「川辺川ダム事業に関する有識者会議」にあてられた要望書等（一覧）

「球磨川水系河川整備基本方針の策定」に関する意見書（その7）

国土交通省・社会資本整備審議会・河川分科会・河川整備基本方針検討小委員会における
球磨川・基本高水流量の審議過程の虚構

昭和57年7月出水(戦後第2位の洪水)

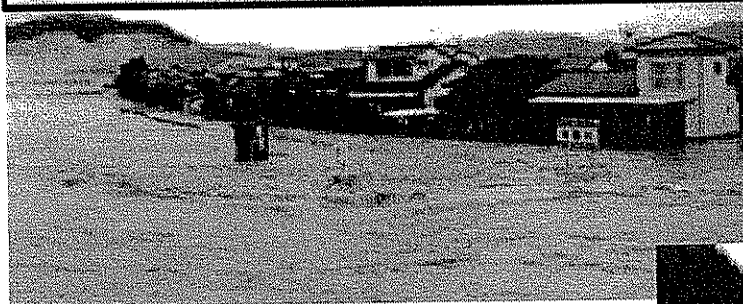
上記人吉市上薩摩瀬町の写真をもって、昭和57年7月の出水では「特殊堤を越えて氾濫した」と説明していますが・・・

1. 当時は、この写真(織月大橋下流の右岸)周辺の特殊堤防は完成していません。建設途中の特殊堤防(パラペット)の上端が、写真の下流側に写っています。
2. この写真の下流(西瀬小学校前周辺)の左岸側の堤防も当時は未改修でした。現在では同じ水量の洪水でも、水位はかなり低くなります。
3. 昭和57年出水は、上記資料では「戦後第2位の洪水」となっていますが、この洪水は人吉地点での既往最大ピーク流量です。

よって、「昭和57年7月の出水では特殊堤を越えて氾濫した」との説明は、妥当ではありません。

図2 計画河道を1982年洪水が流れたときの水位(人吉地区)

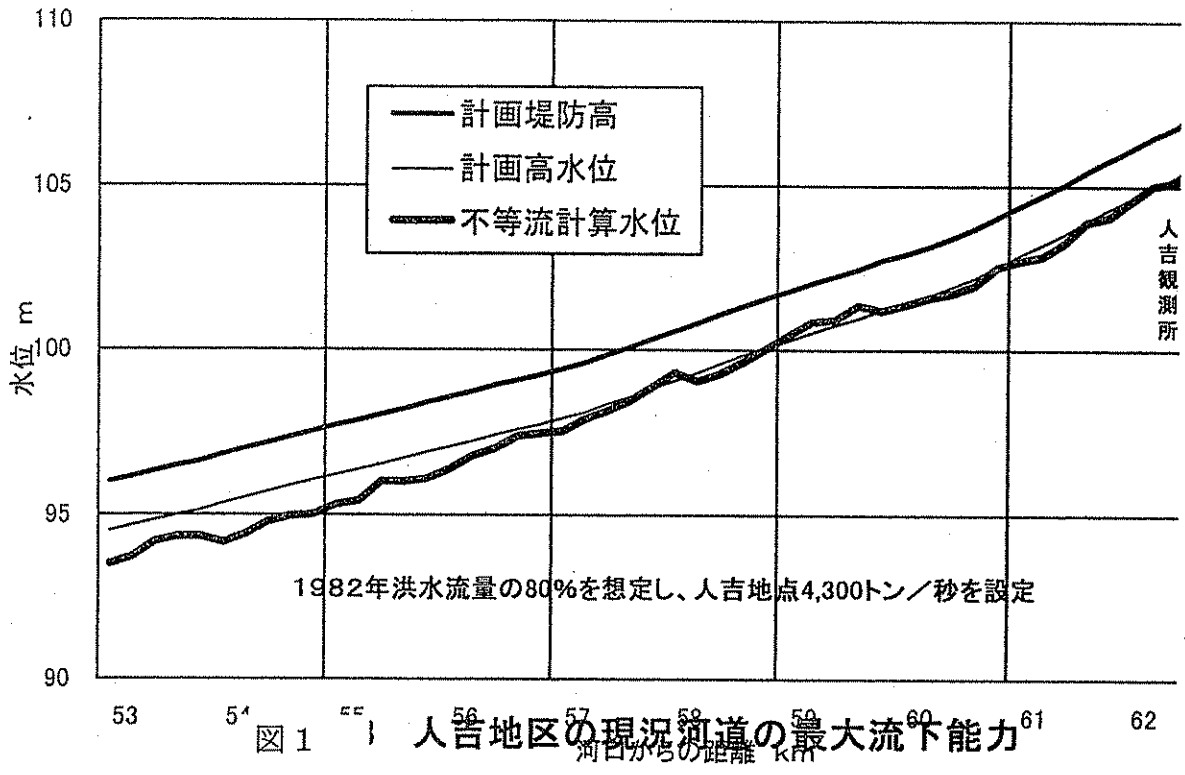
次に、国土交通省がもともと計画していた計画河道断面を前提として準二次元不等流計算を行った結果は図2のとおりで、既往最大の洪水流量約5,400m³/秒が流下した時の計算水位はほぼ計画高水位以下であった。したがって、計画河道断面を確保するように計画河床高までの河床掘削を行えば、5,400m³/秒の流下が可能であると判断される。

図3 球磨川中流部の不等流計算水位

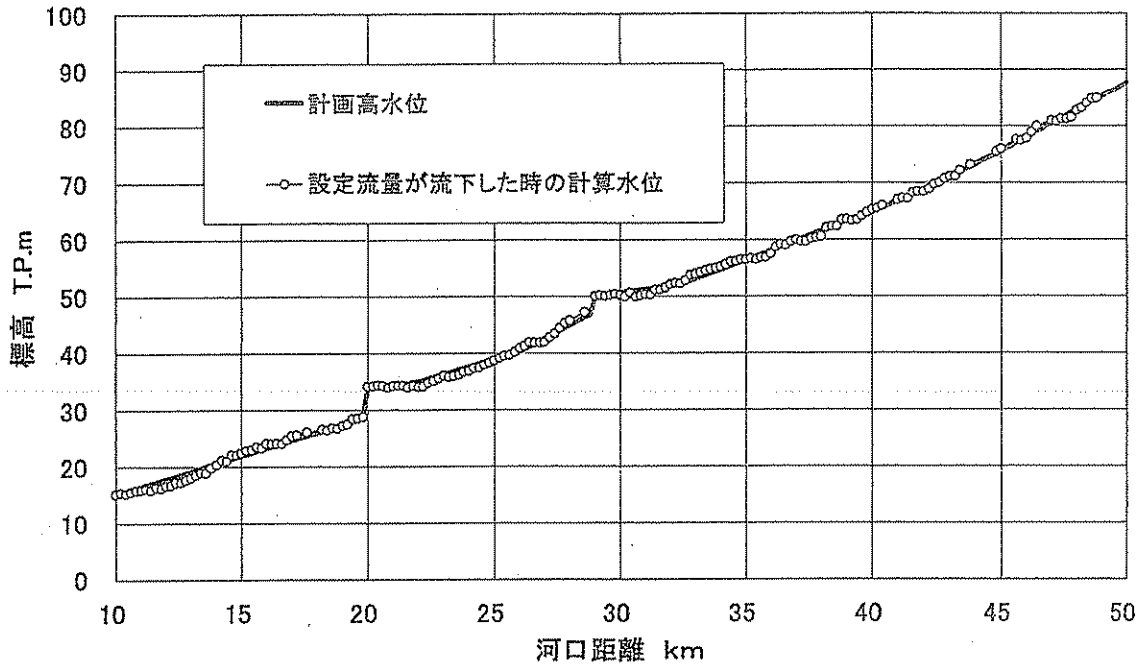
現況河道(1999年河道)を前提として不等流計算を行った結果は図3のとおりである。計算に用いた洪水流量は、既往最大の1982年7月洪水の地点別実績流量に多少の余裕を加えたもので、図4のとおりである。渡近辺では約6,300m³/秒である。この不等流計算においても1995年7月洪水の計算水位がその痕跡水位にほぼ一致するように粗度係数を定めた。

計算の結果、一部の地区で、計算水位が計画高水位を超えるところがあるが、大半の地区は計画高水位以下であった。したがって、一部の地区について別途、改善対策を講

ただし、一部の地区では図3で示したように渡近辺 $6,300\text{m}^3/\text{秒}$ の設定流量が流下した時の計算水位は計画高水位を最大で約1m上回る。該当する集落を図6に示す。

図4 地点別の設定洪水流量

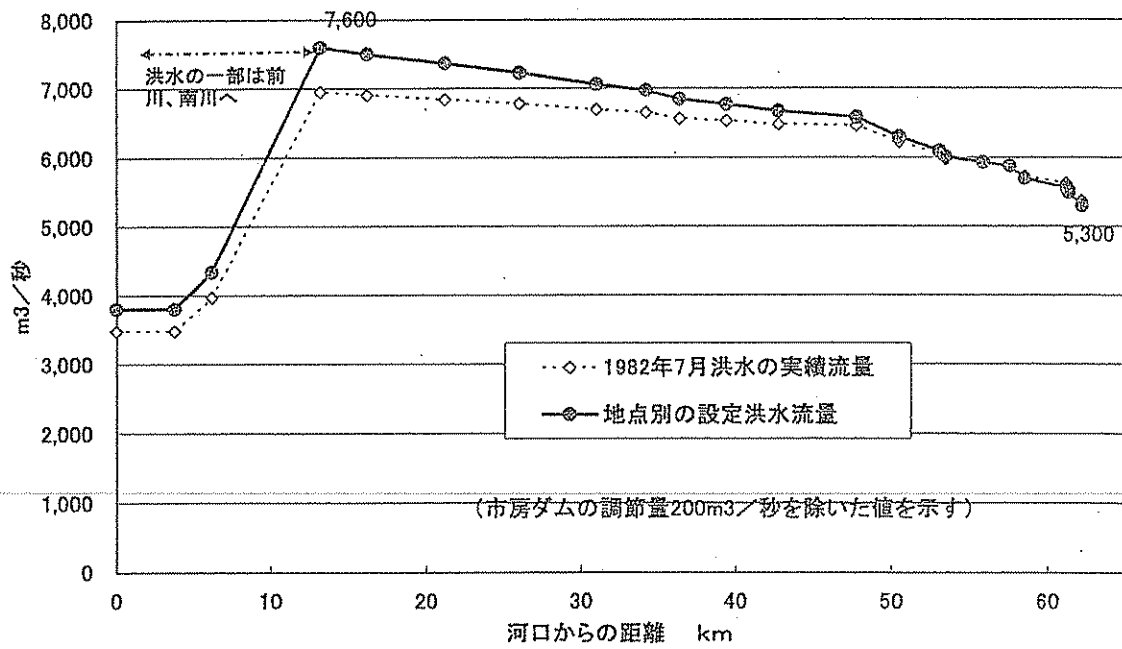
上記2(2)②に示したとおり、一部地点を除けば、渡近辺で $6,300\text{m}^3/\text{秒}$ (各地点の流量設定は図4のとおり)の流下が可能であるため、計画高水流量を渡地点で $6,300\text{m}^3/\text{秒}$ とし、この流量を流下させるための対策を次に述べる。

図5 八代地区の準二次元不等流計算

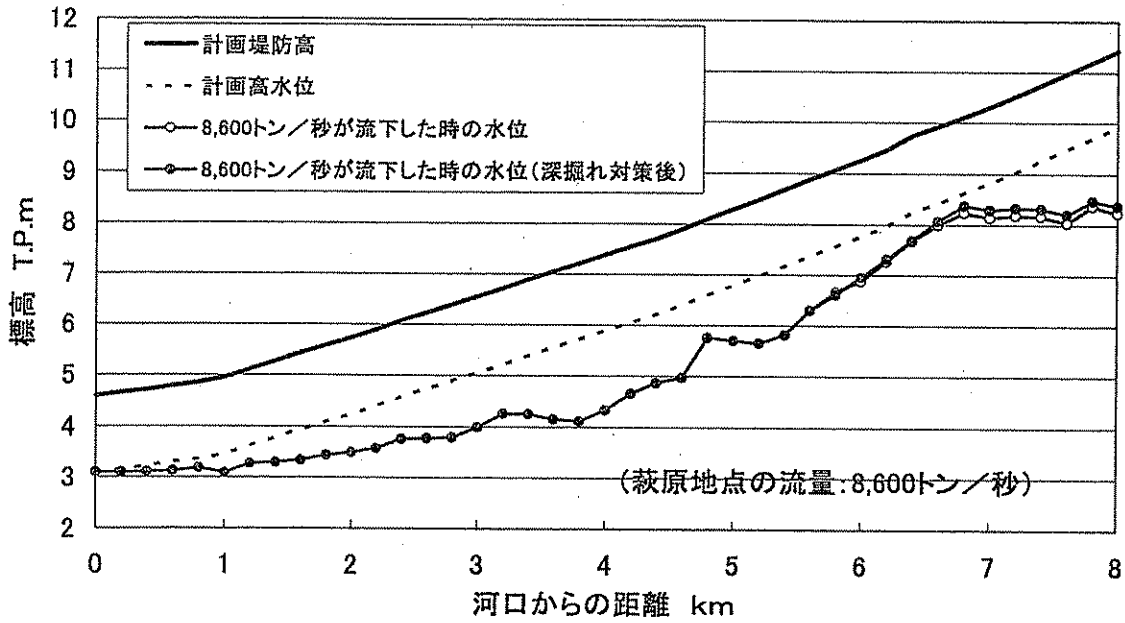
現況河道(1999年河道)を前提として、準二次元不等流計算を行った結果は図5のとおりである。洪水流量は図4の値より大きくして、工事实施基本計画の基本高水流量から市房ダムの調節効果(国交省の数字)を差し引いた $8,600\text{m}^3/\text{秒}$ (萩原地点)とした。この不等流計算でも1995年7月洪水についての計算水位がその痕跡水位にほぼ一致するように粗度係数を定めた。

計算の結果、 $8,600\text{m}^3/\text{秒}$ が流下した時の水位は計画高水位を数十cm以上も下回っているため、現行計画どおり、計画堤防高を超える高さのある現況堤防の強化工事が行われれば、現況河道において $9,000\text{m}^3/\text{秒}$ 以上の洪水の流下は十分に可能と判断される。現況河道で十分な流下能力があるので、現況河道のみの計算とする。

図6 中流部における計画高水位以下の戸数(非住宅を含む)

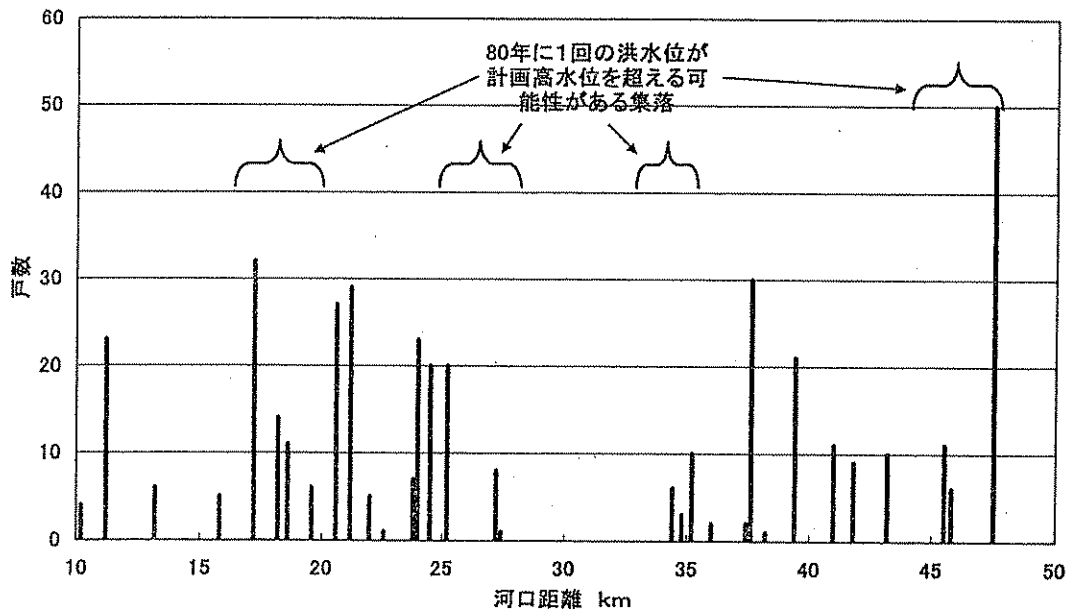
これらの集落のうち、荒瀬ダムおよび瀬戸石ダムの貯水区間については両ダムを撤去するか、または撤去は荒瀬ダムのみとして瀬戸石ダムについては堆砂を定期的に除去することにより、洪水水位を低下させ、計画高水位以下にする。

図7 瀬戸石ダム貯水区間の計画流量流下時の計算水位 (国土交通省の報告書による)

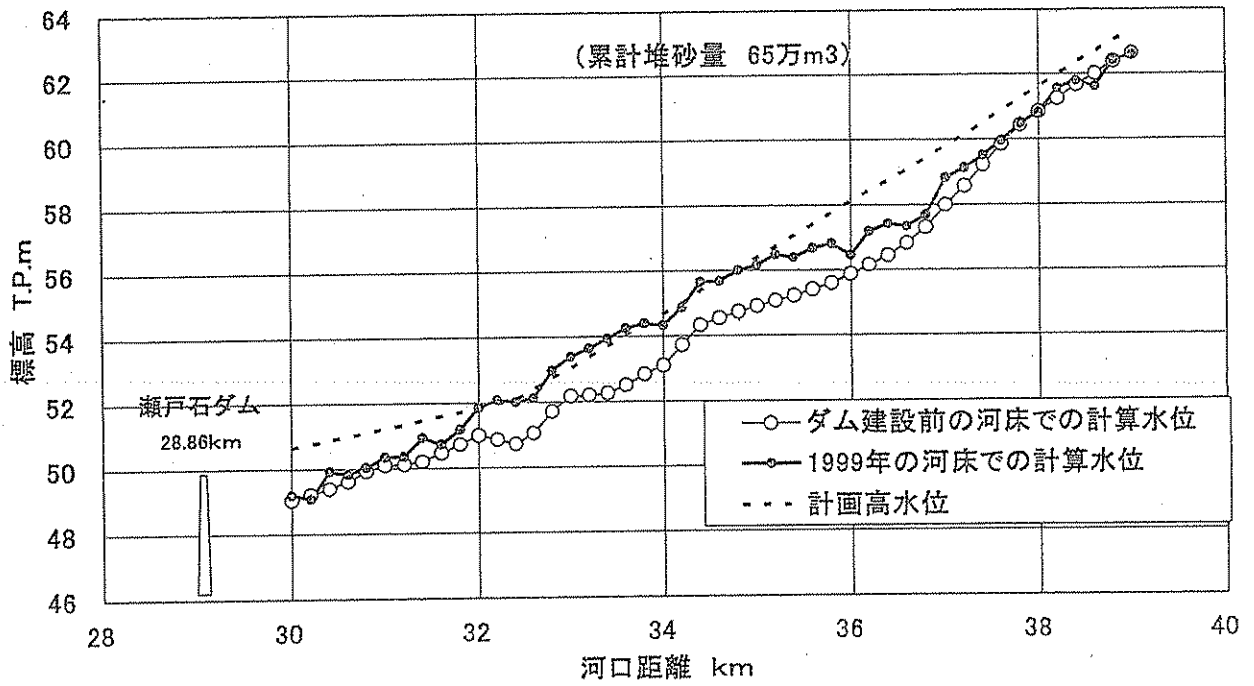
瀬戸石ダムの堆砂による洪水の水位上昇は図7のとおりで、その貯水区間では最大で約2mの上昇がある(国交省の報告書による)。そこで、荒瀬ダムと同様、ダムがもたらす様々な弊害を考慮して、瀬戸石ダムの撤去を検討する。ダムが撤去されれば、ダムの堆砂はいずれは流出する。ダム撤去が困難ならば、ダムの堆砂を定期的に除去する。堆砂による水位上昇がなくなれば、その貯水区間にある該当集落は、計画高水位の洪水に対応できる河川改修で対応することが可能となる。

図8 荒瀬ダム貯水区間の計画流量流下時の計算水位 (国土交通省の報告書による)

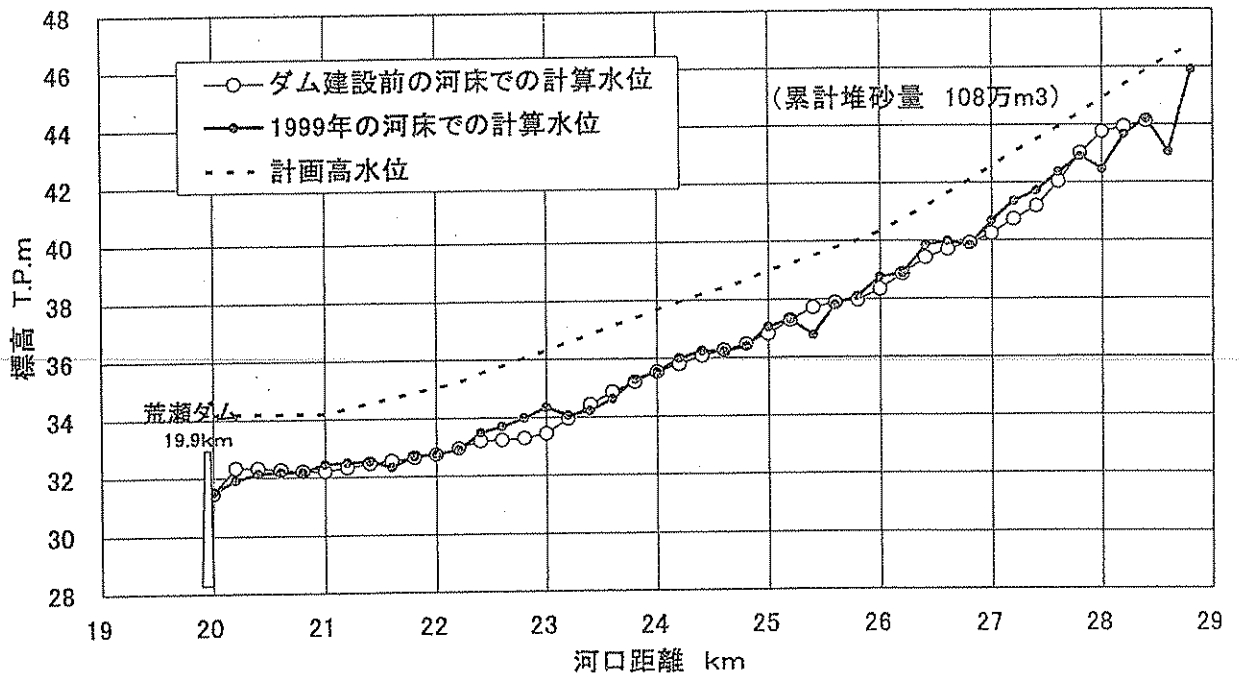
荒瀬ダムについても国交省による同様な計算結果があるが(図8)、堆砂量が $108\text{万}\text{m}^3$ もあるにもかかわらず(瀬戸石ダムは $65\text{万}\text{m}^3$)、水位上昇量がわずかである。また、

設定流量が同じなのに、全区間で計算水位が計画高水位を約2mも下回っており、計算に使用した河床データに基本的な問題があると考えられる。本来ならば、荒瀬ダムの貯水区間でも瀬戸石ダムと同様の水位上昇があるはずであるので、荒瀬ダムの撤去により、いずれはその貯水区間では堆砂による水位上昇はなくなり、貯水区間にある該当集落は現行計画どおりの河川改修で対応することが可能になると考えられる。

図1 昭和47年7月洪水(実績)

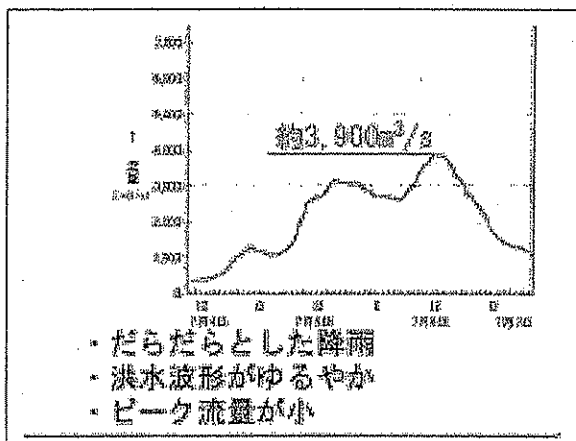
図1は昭和47年7月洪水の引き伸ばし前の波形(実績)、図2は昭和47年7月洪水の引き伸ばし後の波形である。図1の実績の波形は二山あって、前段、後段ともシャープな山でなく、図に記入されているように「だらだらした降雨、洪水波形がゆるやか、ピーク流量が小」である。ところが、図2では12時間雨量の引き伸ばしにより、後段の山のみが引き伸ばされた結果、後段のピークが大きく突出して、図1の原型をとどめない波形に変わっている。過去のいくつかの洪水に計画降雨量を当てはめて計算することの目的は、それぞれの洪水波形によって洪水流量がどのように変わってくるかを知ることにあるが、もともとの洪水波形を大きく変えてしまえば、過去の洪水にあてはめて計算することの意味そのものがなくなっている。国交省はそのように本来の意味を失った計算を行っているのである。

図3 第2回委員会の資料4の2ページの図

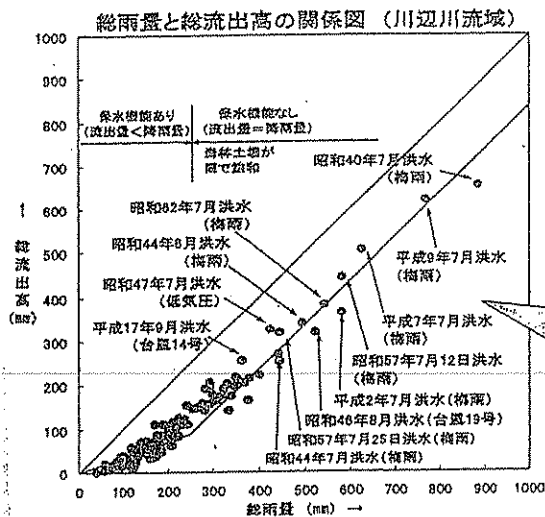
国土交通省の主張の根拠となっているのは図3のグラフである。これは、川辺川の過去の洪水について総雨量と総流出高との関係をプロットしたものである。国交省は、このグラフで総雨量が200～250mmになると、雨量の増加と総流出高の増加が1：1となり、増加雨量の全量が流出するようになるとして、森林の保水機能（水を貯め込む能力）は200mm～250mmが上限であるとしている。なお、この図に記されている関係線は総雨量が250mmまでは雨量の35%が流出し、250mmを超えると、増加雨量の100%が流出することを示すものである。

そして、図3や図4で総雨量と総流出高の関係について正しく回帰線を引けば、雨量が増加しても、増加流出高／増加雨量はいつまでも1を下回る回帰線になり、250mmや450mmが上限になるような関係にはならない。すなわち、250mmが上限だとする説は先入観をもって引いた線によるものであって、これらのデータから科学的に導き出されたものではない。

図4 第3回委員会の資料4の6ページの図

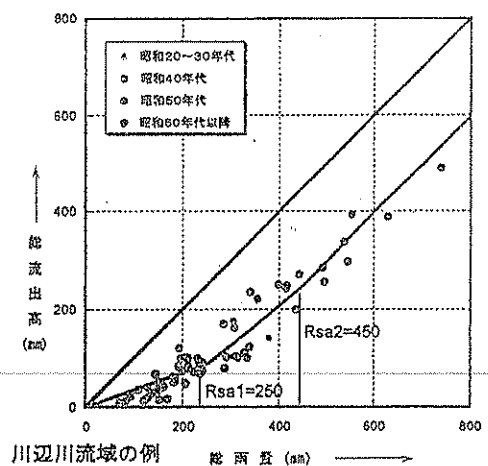
ところが、国交省は貯留関数法の飽和雨量を求めるところでは同じような図でありながら、図4のとおり、総雨量が250mmを超えても、増加雨量の80%しか流出せず、総雨量が450mmを超えてはじめて増加雨量の100%が流出する線を描いており、図3の関係線と異なっている。この図では森林の保水機能は450mmまで働くことになっている。国交省はいわば二枚舌を使っているようなもので、住民側の主張を否定する時と、貯留関数法の計算をする時とで使い分けを行っている。

図 5 川辺川・柳瀬の累計雨量と累計流出高との関係(1997年7月洪水)

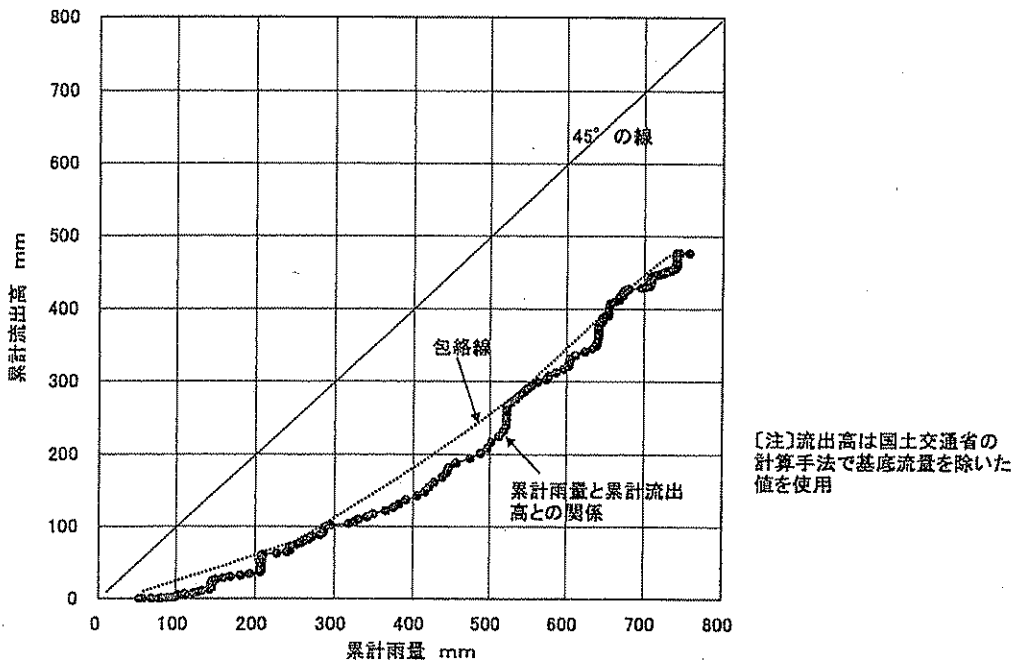
一連の降雨として川辺川流域に降った雨量として最も大きいと思われるのは1997年7月の768mmである。この降雨における柳瀬地点の累計雨量と累計流出高の関係を描いたのが図5である。雨が降ったり止んだりして、両者の関係線がぎざぎざになっているので、その包絡線の方をみると、累計雨量が250mm程度になっても、包絡線の勾配は増加雨量＝増加流出高を示す45度よりかなり小さく、250mmで飽和点に達するというような現象は現実のデータではまったく見られ

ない。そして、500mm になっても包絡線の勾配は 45 度を下回っている。この図から森林の保水機能 200~250mm 上限説がまったくの机上の空論であることは明らかである。

図6 降雨量と洪水ピーク流量の関係(人吉)

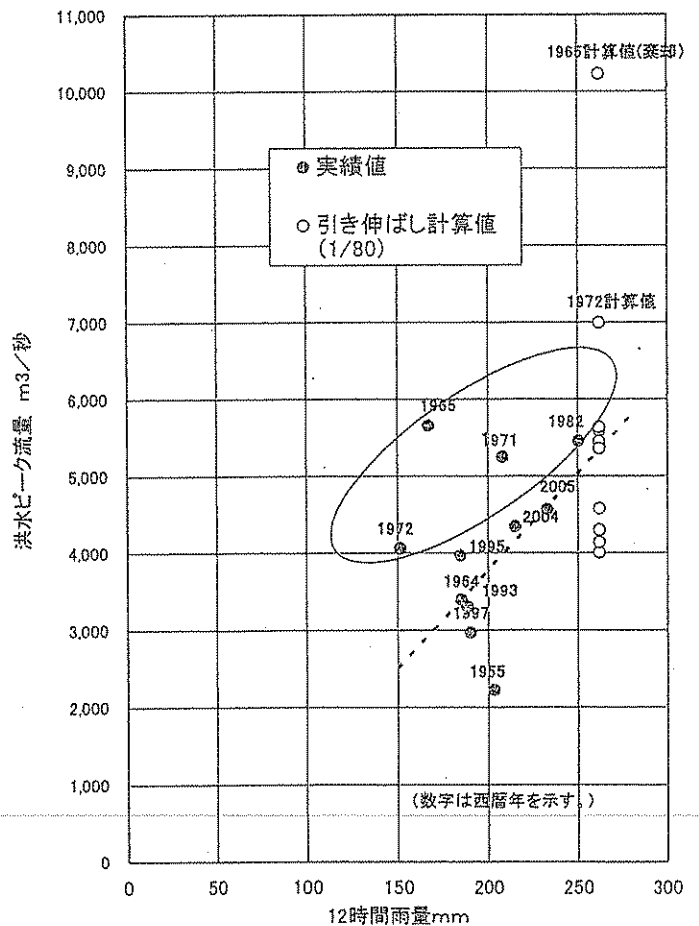
そして、タンクモデルと同様な結論はもっと簡単な解析結果からも導き出すことができる。図6は委員会の配付資料のデータを使って過去の主要洪水の実績および引き伸ばし後の12時間雨量とピーク流量との関係をプロットしたものである。降雨量とピーク流量は一対一に対応するものではないが、しかし、多少のばらつきはあっても、それなりの相関関係はある。

この4洪水と比べると、森林が生長してきた1990年代以降の5洪水は雨量と流量との関係がかなり小さくなっており、この図からも森林の状態変化が洪水のピークの出方に大きく影響していることが分かる。

1990年代以降の5洪水の実績値を延長して1/80降雨量262mmに対応するピーク流量を読み取ると、余裕を見ても5,500m³/秒以下の値が得られる。これが現在の森林状態を前提とした1/80ピーク流量を示している。

図1 球磨川の低水路平均河床高の変化

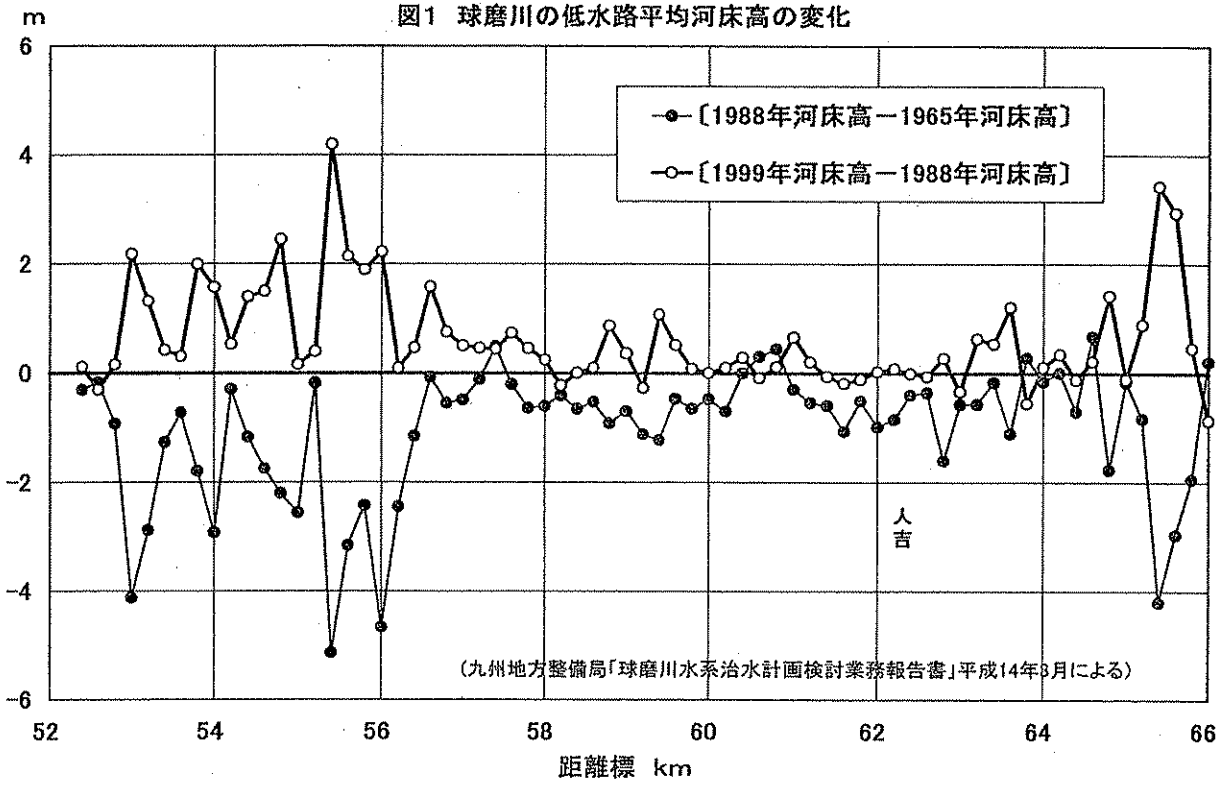
前回の資料 3 の 9 ページにおける右上の図をみると、流下能力を 4,000 m³/秒から 5,000 m³/秒に増やすために必要な掘削深度は 1.3 m 程度であり、それほど大きなものではない。図 1 は上流部(人吉付近)における平均河床高の変化をみたものである。1965 年から 1988 年にかけて距離標 52~66 km の区間のうち、半分近くは掘削工事等により、平均河床高が 1~2 m 以上も低下している。ところが、1988 年から 1999 年にかけては逆に土砂堆積により、この区間の 4 割程度で平均河床高が 0.5~1 m 以上も上昇している。このように、人吉付近の河床高は過去に 1~2 m 以上も変動しているのであって、流下能力 1,000 m³/秒増やすのに必要な掘削深度は今までの河床変動幅の範囲内のことである。したがって、この掘削はとりたてて問題にすべきことではなく、現実に実施可能な深さ

人吉地区では 2004 年 8 月洪水（人吉地点約 4,000m³/秒）の水位は、距離標 61km 以上の区間を除けば、計画高水位以下になっている。距離標 61km 以上の区間の水位上昇は図 1 に示したように最近の土砂堆積による河床上昇によるものであるから、その堆積土砂を除去すれば、水位上昇を抑制することができる。その点で、人吉地区の現況流下能力は 2004 年 8 月洪水の約 4,000m³/秒であると考えられる。もちろん、堆積土砂の除去区間を下流側に拡大すれば、2005 年 9 月洪水（人吉地点約 4,300m³/秒）でも計画高水位以下で流下させることが可能と考えられる。

図2 球磨川の低水路平均河床高と計画河床高

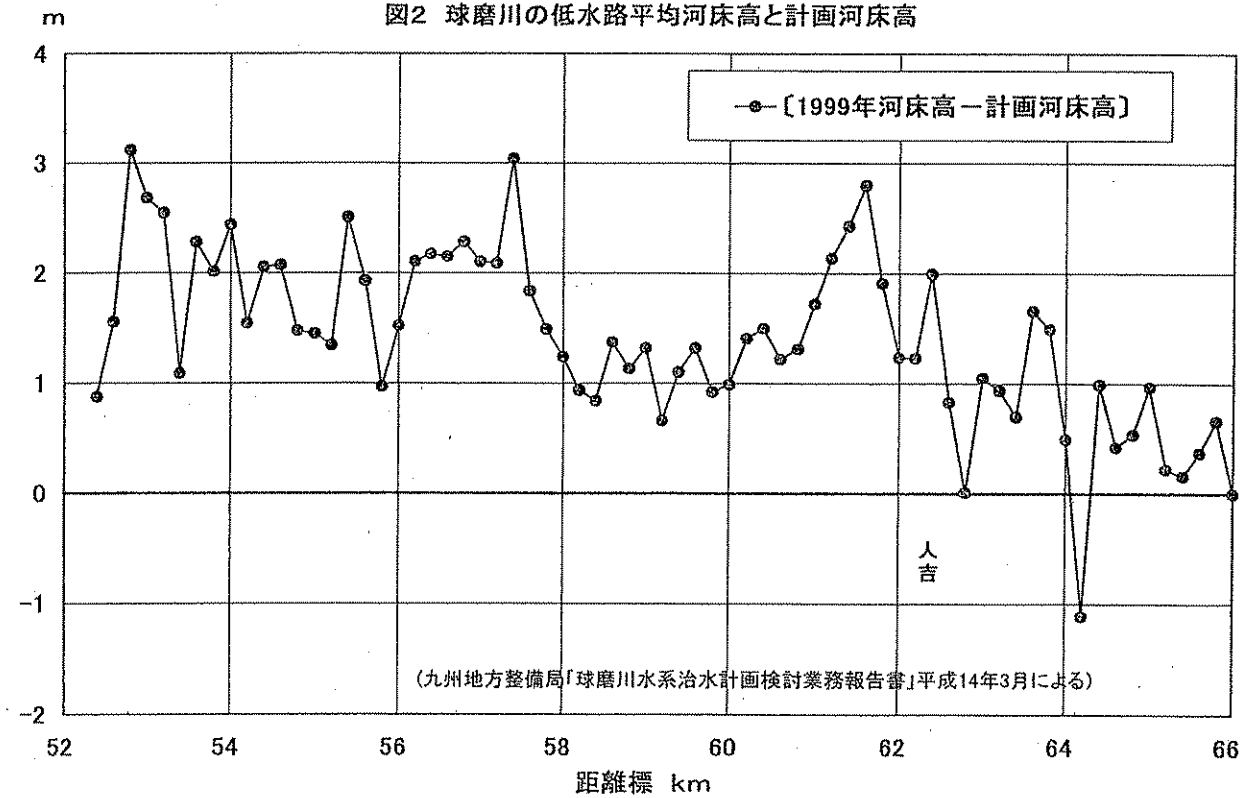
球磨川には6年前まで計画河床高を含む計画河道断面が存在していた。この計画河道断面は球磨川の「直轄河川改修計画書」に定められていた。省庁再編成に伴い地方処務規定が2001年1月に廃止されて、直轄河川改修計画書はその根拠規定がなくなり、現在は参考資料の一つという位置づけになっているが、もともとは国交省自身が長年その計画河床高までの掘削を予定していた。図2は、上流部（人吉付近）における計画河床高と1999年平均河床高との差をみたものである。この区間の大半のところ、現在の平均河床高が計画河床高より1~2m以上も高くなっている。したがって、計画河床高までの河床掘削を行えば、前回の資料3の9ページにおける右上の図から見て、5,000m³/秒以上の流下能力を確保することは可能である。国交省がもともと予定して計画河道断面を確保することをなぜ、国交省は避けようとするのであろうか。まことに不可解な国交省の姿勢である。
